## **Autorité environnementale**

# **Avis délibéré de l'Autorité environnementale sur la renaturation du ru de Gally sur les communes de Villepreux, Rennemoulin et Chavenay (78)**

**n°Ae: 2015-85**

Figure 3 : Renaturation du ru de Gally – Plan général des travaux prévus par le « Programme global d'aménagement destiné à la prévention et la gestion des inondations sur le ru de Gally » porté conjointement par le SMAERG et le SMAROV (source : dossier)

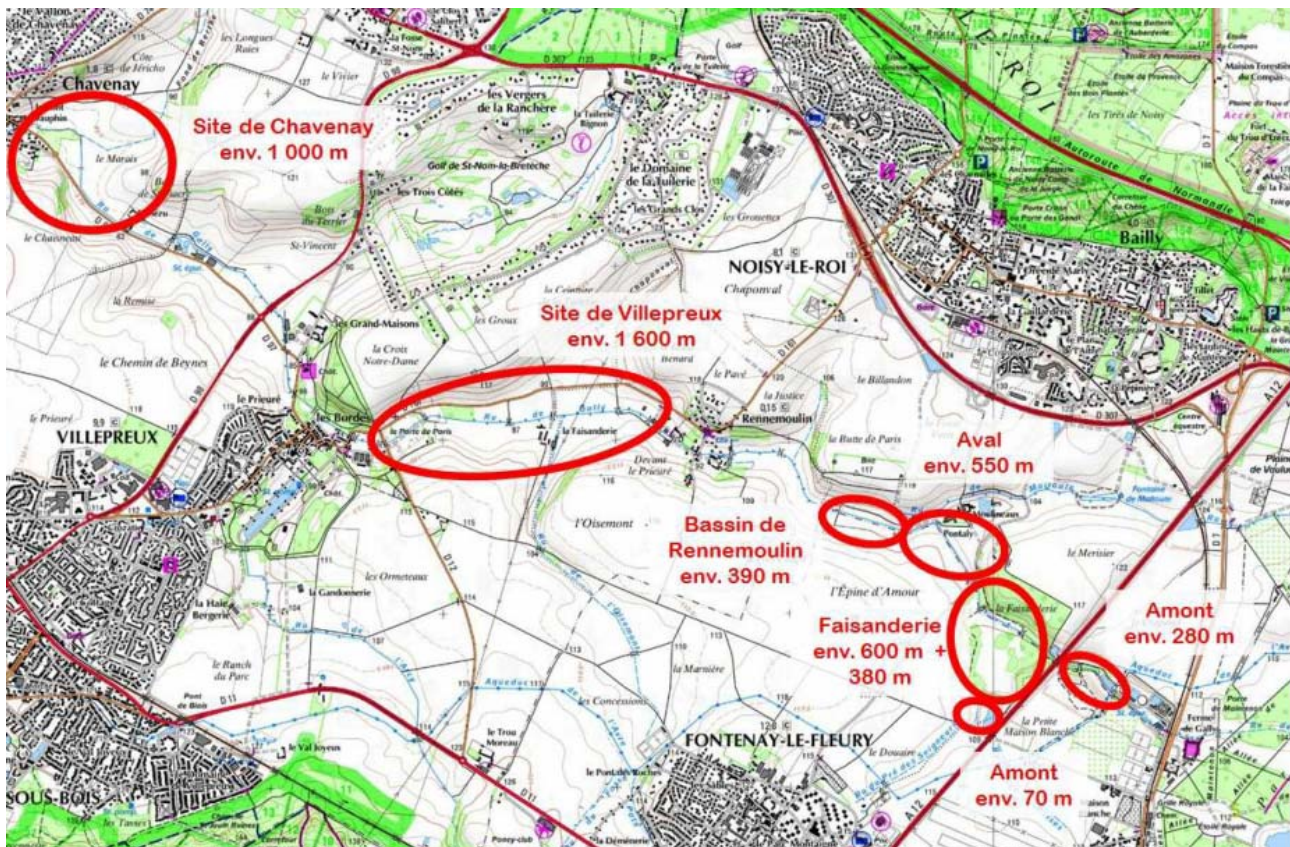
Les rapporteurs de l'Ae ont par ailleurs été informés que d'autres projets sont en cours de réalisation ou prévus sur le bassin versant, qui concourent également à la maîtrise des débits par temps de pluie et à l'amélioration de la qualité de l'eau, notamment la création de bassins à l'amont de la station d'épuration et sa mise aux normes, ainsi qu'un projet de contournement hydraulique du verrou de Rennemoulin.

Ni les aménagements hydrauliques existants et futurs sur le bassin versant, ni son fonctionnement hydraulique d'ensemble, tenant compte de l'urbanisation actuelle et de son évolution pressentie, ne sont décrits dans le dossier. Selon les informations fournies aux rapporteurs, il apparaît que chaque projet possède sa propre cohérence fonctionnelle, et que leurs réalisations peuvent être envisagées de manière indépendante. Une description précise de chacun et des effets attendus, assortie d'une appréciation de la cohérence d'ensemble du fonctionnement hydraulique du bassin versant, apparaît néanmoins nécessaire à l'analyse des effets cumulés requise pour l'étude d'impact.

**L'Ae recommande de compléter le dossier par :**

- **une cartographie synthétique de l'occupation des sols du bassin versant et de ses perspectives d'évolution, ainsi que des territoires de compétence des deux syndicats en charge de la gestion du cours d'eau ;**
- **une présentation de chacun des projets susceptibles de concourir à la gestion des crues et à la renaturation du ru de Gally ;**

- *une analyse précise des effets attendus de ces projets et de leur cumul, assortie d'une appréciation de la cohérence d'ensemble du fonctionnement hydraulique du bassin versant*

Figure 4 : Exemples de types d'intervention de renaturation – en rose, le lit actuel (source : dossier)

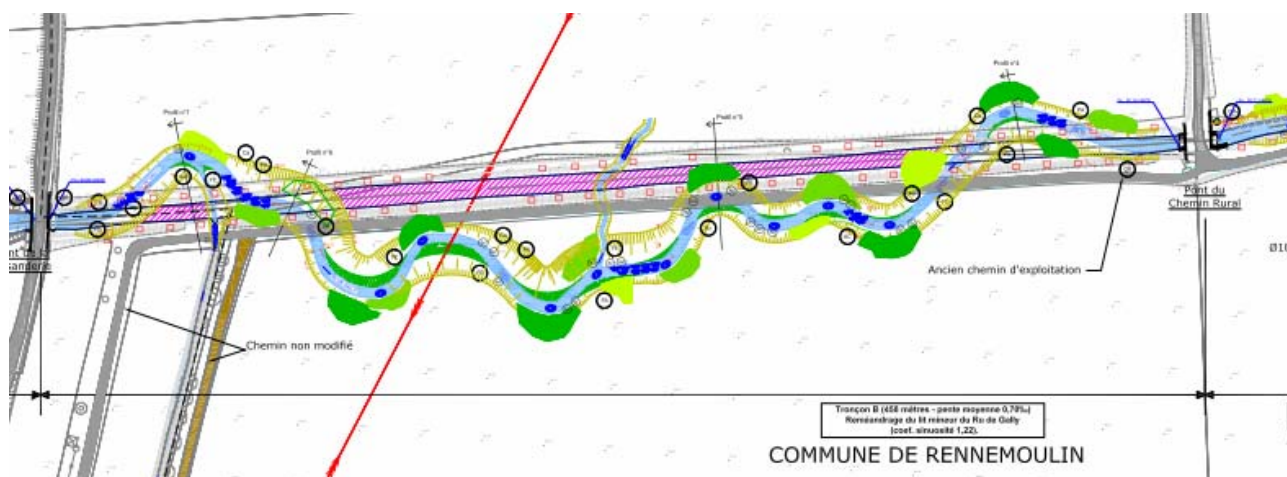
Du fait de la très faible puissance spécifique du cours d'eau, les capacités de régénération naturelle du cours d'eau sont très limitées et les actions volontaires sont destinées à réactiver les connexions entre les milieux, à retrouver une configuration physique du lit plus conforme à la dynamique originelle du cours d'eau et rétablir les conditions de biodiversité. Les faciès à recréer sont précisément décrits, en localisant les zones de radiers, de mouille. Est prévue la mise en place de matériaux graveleux hétérogènes, dont les volumes par classe de taille restent néanmoins à préciser.

***L'Ae recommande de préciser pour chaque faciès les volumes utiles par classe granulométrique prévus pour la reconstitution du lit mineur.***

L'Ae relève par ailleurs que le dossier manque de précision concernant les actions prévues pour favoriser les reconstitutions d'habitats aquatiques et de frayères, et pour assurer la diversité de la ripisylve composée « *d'essences indigènes adaptées* » pour « *la diversification des conditions stationnelles* » et « *le développement d'une végétation stratifiée* ».

***L'Ae recommande de décrire plus précisément les actions écologiques prévues pour la reconstitution des habitats aquatiques et de la ripisylve.***
